Comune di Soliera

VARIANTE 2017 AL RUE E NUOVO POC 2017/2022 (ADOTTATI CON D.C.C. n.45 del 30.05.2017)

PROPOSTA DI CONTRODEDUZIONI

RELAZIONE DI CONTRODEDUZIONI

**Figura 1 Estratto Tav. 1.4 di RUE-POC (fuori scala)**

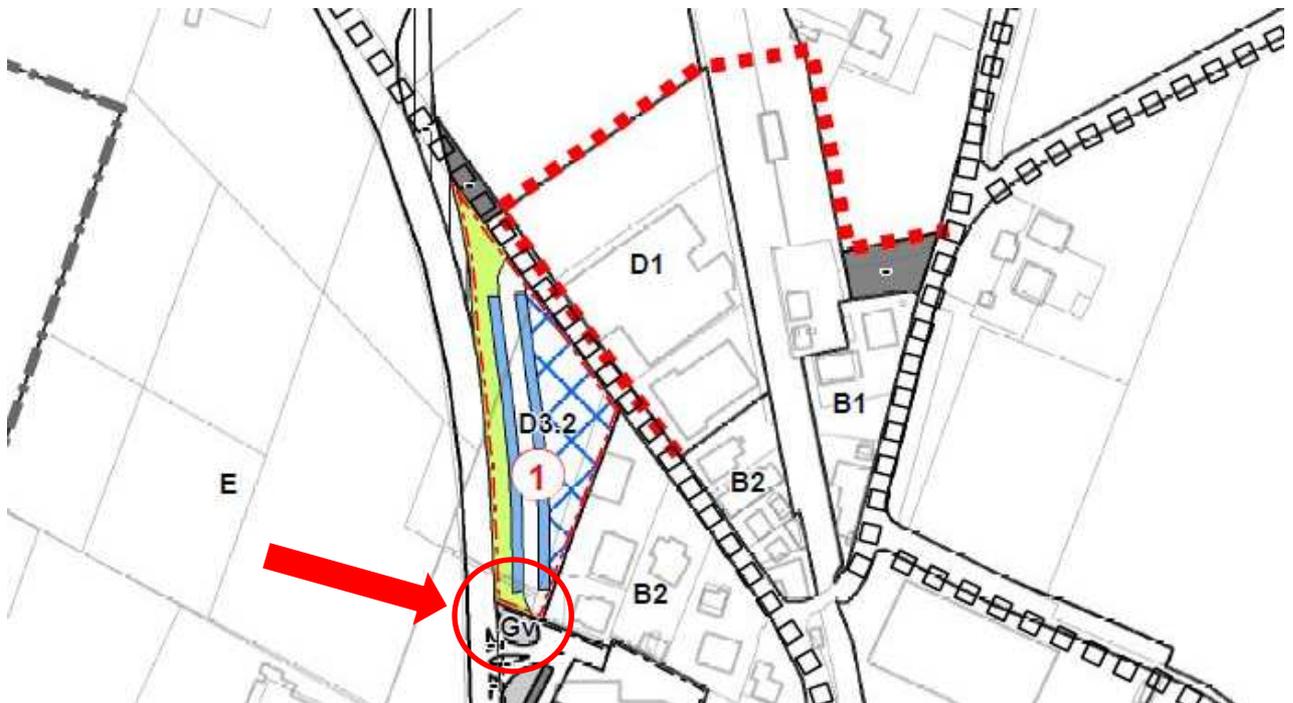
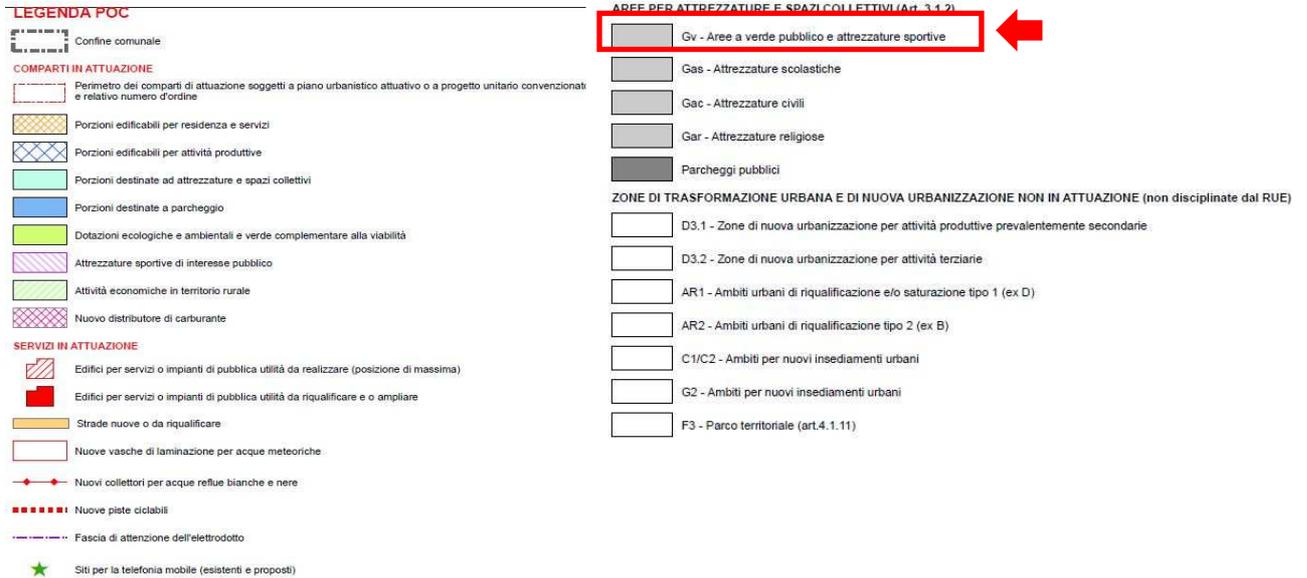
Si chiede una modifica cartografica all'elaborato di RUE-POC 'Tavola 1.4' del 27/01/2015 nel quale un'area del foglio 47 mappale 122 è stata classificata 'GV - Aree a verde pubblico e attrezzature sportive' in 'Aree per attrezzature e spazi collettivi (Art. 3.1.2). Si chiede eliminazione di tale classificazione dall'area verde in oggetto in quanto la superficie è di proprietà privata e attualmente utilizzata come verde di pertinenza dell'Hotel Marchi. Si accoglie in quanto la superficie

Si accoglie la proposta di modifica relativa all'elaborato cartografico di RUE-POC 'Tavola 1.4'.

Figura 3 Estratto PRG Variante Generale 1999 (fuori scala)

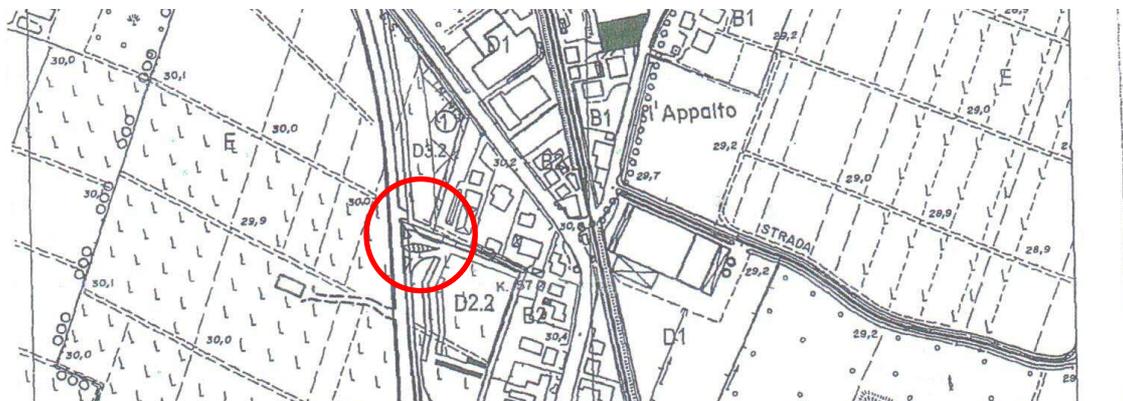
L'osservante evidenzia che nei piani previgenti tale area non era classificata tra le dotazioni pubbliche a servizio della collettività. Si riportano in seguito un estratto della cartografia della Variante Generale 1999 al PRG e del PSC-POC-RUE 2003.
